# CentreCOM® WR540APS リリースノート

## 1 ファームウェアバージョン 2.1.0

#### 3.1 リンクリレー機能の有効 / 無効の切り替え

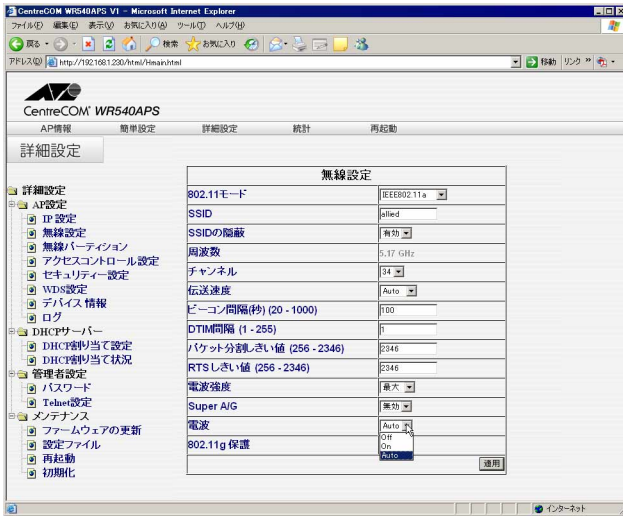
リンクリレー機能の有効 / 無効を切り替える設定が追加されました。リンクリレー機能は、WDS 設定で「アクセスポイントモード」を選択した場合に使用することができます。無線設定の「電波」の選択肢に追加された「Auto」を選択すると、有線 LAN 側のリンク状態に合わせて、電波の On/Off が切り替わります（リンクリレー機能が有効）。「電波」の選択肢の「On」または「Off」を選択すると、有線側のリンク状態には関係なく、電波を送信、または停止します（リンクリレー機能が無効）。デフォルトは「Auto」です。

### 3.2 アクセスポイントモードの接続可能な無線端末の台数制限の有効 / 無効の切り替え

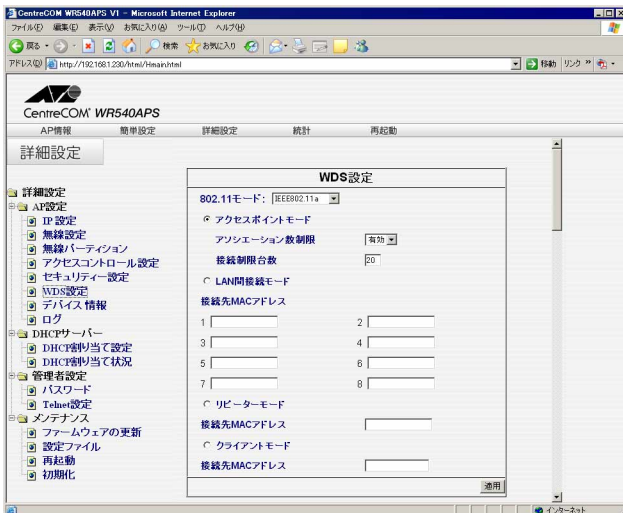
WDS設定で「アクセスポイントモード」を選択した場合、接続可能な無線端末の台数制限が可能ですが、この機能の有効 / 無効を切り替える設定が追加されました。

WDS設定の「アソシエーション数制限」で有効、または無効を選択すると、台数制限の有効 / 無効が切り替わります。デフォルトは「有効」です。
